改善箇所説明図

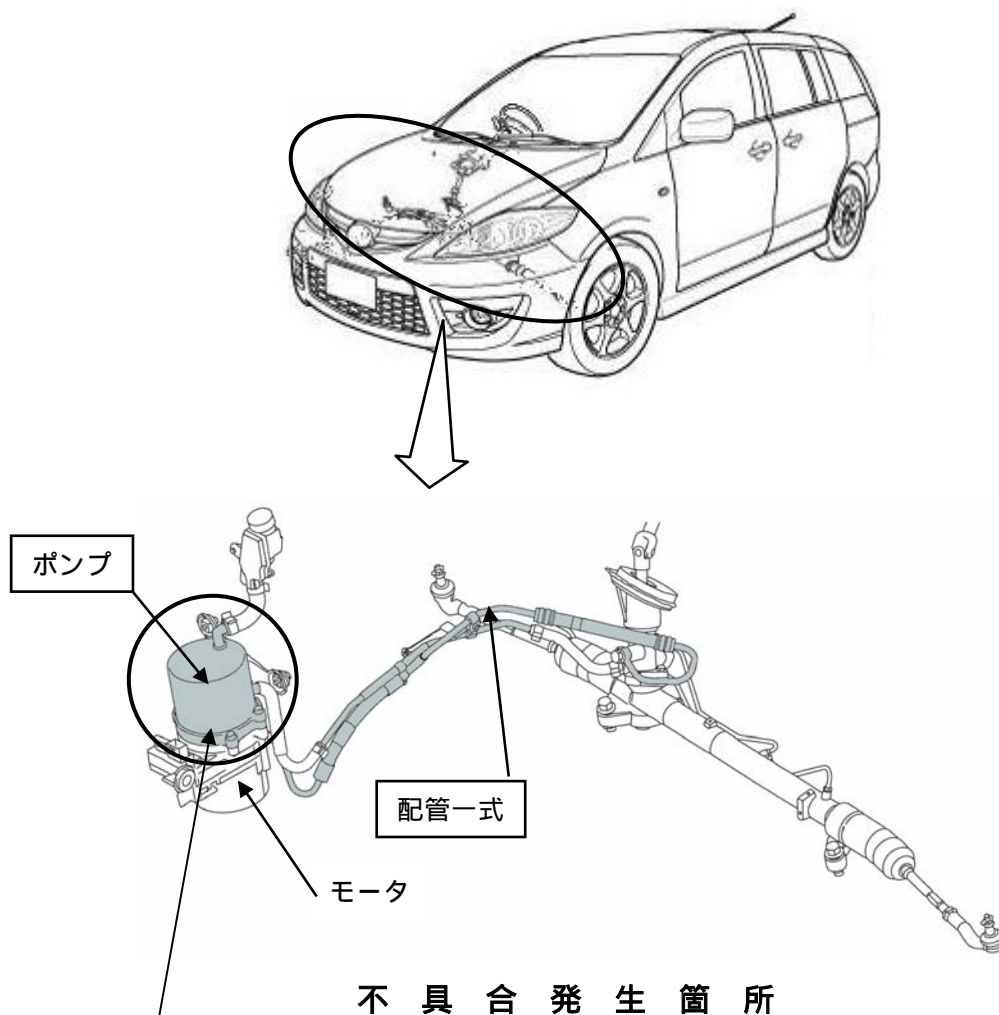
不具合発生箇所

電動油圧式パワーステアリングにおいて、高圧側配管の製造工程が不適切なため、当該配管の内面に錆が発生しているものがある。そのため、錆により油圧ポンプ内のギヤの軸受部が傷ついて摺動抵抗が増加し、そのまま使用を続けると、当該ポンプを駆動するモータの負荷が増加して警告灯が点灯するとともに、ハンドルの操作力が増大するおそれがある。

改善の内容

全車両、パワーステアリングシステムの油圧経路を洗浄するとともに、ポンプを新品に、当該配管一式を対策品に交換する。

識別：サブタンク前面に黄色ペイントを塗布する。
